COMUNICADO OFICIAL

RESPUESTA OBSERVACIONES CONVOCATORIA 10 DE 2019

Bogotá D.C. Junio 13 de 2019

RESPUESTAS A OBSERVACIONES - COMPRAS

CARACTERISTICA 3: Con selector de nivel de energía para descarga bifásica en rango de 20 Joule o menor a 270 Joule o mayor.

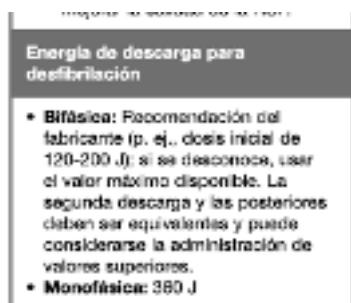
OBSERVACION: De acuerdo con los estudios realizados por la AHA 2015 donde demuestra la eficacia equivalente de las descargas bifásicas de baja energía a 200 joules, comparadas con descargas de alta energía (270 julios) en la desfibrilación transtorácica para todos los pacientes y que cuenta con un nivel de confianza del 95% de éxito en todos los casos, se puede afirmar que esta característica no se encuentra conforme la norma por lo que

solicitamos sea modificada con el fin de permitir pluralidad de oferentes por lo que sugerimos que sea requerida con selector de nivel de energía para descarga bifásica en rango de 20 Joule o menor a 200 Joule o mayor.
